## **18. REPONSE A L'AVIS DE LA MRAE**

### ***Projet éolien de Carmoise-Tréhouët***

**REPONSE A L'AVIS DE L'AUTORITE ENVIRONNEMENTALE DU 11 Mars 2022 (incluant l'avis  
MRAE du 16 Novembre 2020)**

**DOSSIER DE DEMANDE D'AUTORISATION ENVIRONNEMENTALE DEPOSE LE 23 JUILLET 2020 POUR UN PARC EOLIEN DE 4  
EOLIENNES ET DE 3 POSTES DE LIVRAISON, MODIFIE APRES DEMANDE DE COMPLEMENTS LE 13 JANVIER 2022**

Illustration 3: Rappel des variantes décrites dans le dossier de 2020

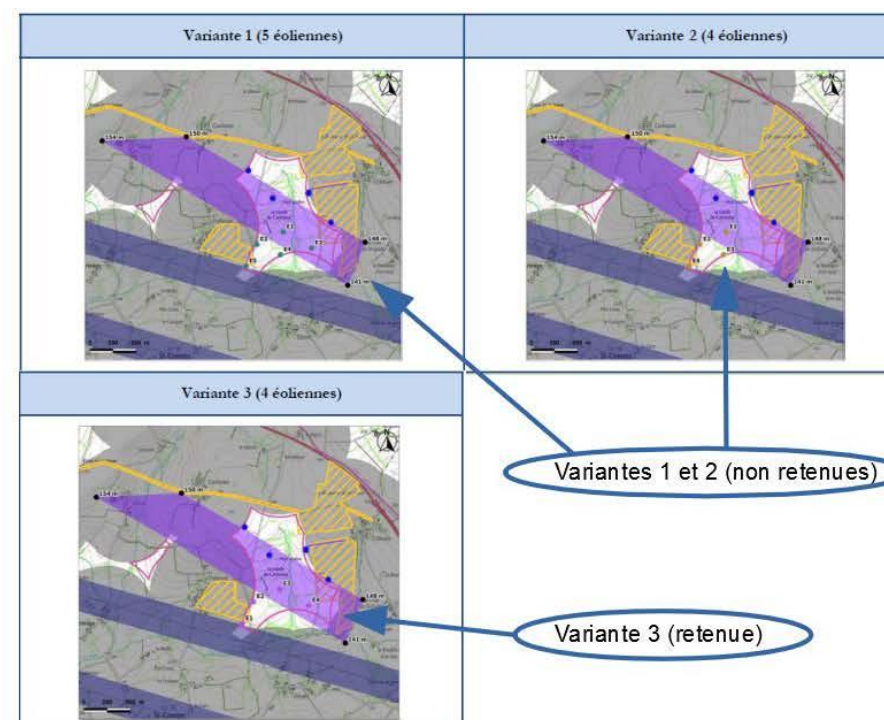
« L'Ae recommande de reprendre l'analyse des variantes et les raisons des choix réalisés afin de faire apparaître une priorité à l'évitement puis à la réduction des incidences environnementales du projet, y compris en matière de protection de la faune volante. »

En effet, les trois variantes présentées dans le précédent dossier ne mettaient pas suffisamment en évidence une telle recherche d'évitement des impacts, sur la faune volante en particulier.

Le dossier indique qu'une autre variante, constituée de 3 éoliennes, et non présentée a été envisagée mais non retenue, car le porteur de projet a décidé de renforcer les mesures paysagères et écologiques (bourse aux arbres, bridage<sup>8</sup>...). L'éolienne E3 étant située en zone de regroupement des chiroptères, zone de vulnérabilité forte pour ceux ci, une priorité à l'évitement aurait dû être recherchée.

**L'Ae recommande de présenter une variante à 3 éoliennes et d'en analyser les incidences sur l'environnement, en particulier concernant l'opportunité de conserver l'éolienne E3, potentiellement la plus impactante.**

**L'analyse des variantes et le choix du projet ont été réalisés en donnant priorité à l'évitement.** La conception du projet s'est attachée à éviter les impacts sur l'environnement y compris au niveau des choix fondamentaux liés au projet. La priorité a donc été mise sur l'évitement des impacts, puis sur la réduction, et enfin en dernier lieu, si besoin, à la compensation des impacts résiduels.

C'est ainsi que la variante n°1 à 5 éoliennes n'a pas été retenue compte tenu de son impact fort sur les chiroptères et sur le paysage. Il en va de même de la variante n°2 à quatre éoliennes. Sous l'angle de l'évitement, la variante n°3 apparaît comme le choix le plus satisfaisant pour les raisons décrites au sein du chapitre IV de l'étude d'impact. Pour les mêmes considérations, l'une des deux autres variantes ajoutées dans l'étude d'impact complémentaire n'a pas été considérée compte tenu de l'effet d'encerclement sur le hameau de Tréhouët qu'elle induit. La dernière variante ajoutée dans l'étude d'impact complétée est écartée pour des raisons techniques relatives à l'effet de sillage qu'elle produit sur le parc éolien voisin.

La suppression de l'éolienne E3 réduirait les impacts du projet sur le plan écologique, car cette éolienne est la seule à être majoritairement en zone de dispersion de vulnérabilité forte (voir pièce n°05 du dossier - page 166 de l'étude écologique (168 du PDF)). Elle réduirait la visibilité du projet sur le plan paysager, car il y aurait une éolienne de moins.

#### **La variante à 3 éoliennes suggérée par la MRAE ne peut toutefois être retenue pour les considérations suivantes :**

- Sur l'aspect paysager :
  - o Il y aurait un espace trop important entre les deux premières éoliennes (E1, E2) et la troisième éolienne (E4) sur le plan paysager (qui ne pourrait pas être comblé, car on évite justement les zones à enjeu forts sur le plan des chiroptères)

**Compte tenu des inconvénients que présente la suppression de l'éolienne E3, le projet retenu au sein de l'étude d'impact demeure le projet le plus pertinent au regard de l'ensemble des critères environnementaux et techniques.**

Illustration 5: Nouvelles mesures pour créer des habitats favorables au chiroptères (changement de pratiques agricoles sur des parcelles de Saint-Connec à gauche et création d'une haie à droite).

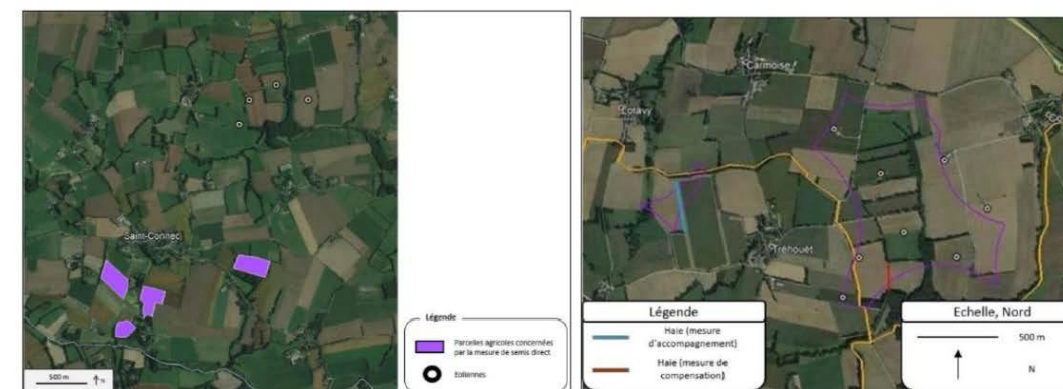
Ainsi, il est prévu de changer les pratiques agricoles sur 20 hectares de cultures céréalières, à plus d'un kilomètre des éoliennes, par le passage au semis direct<sup>9</sup>. Cette technique devrait permettre de favoriser les insectes en réduisant le travail au sol et donc d'attirer plus de chauves-souris. La mesure fait l'objet d'une convention, signée par le propriétaire, l'exploitant et le porteur de projet.

Une haie sera également créée à un kilomètre à l'ouest, pour connecter 2 haies existantes et en améliorer les fonctionnalités de transit et de chasse pour les chauves-souris.

**Bien que l'efficacité de ces mesures nécessite d'être confirmée par les futurs suivis, elles apparaissent pertinentes pour la préservation des espèces de chauves-souris.**

*Nous notons que ces mesures paraissent pertinentes pour la préservation des chauves-souris. Elles permettent à notre sens surtout de renforcer leurs habitats (ceci est détaillé dans l'étude écologique, partie IX.4 page 179).*
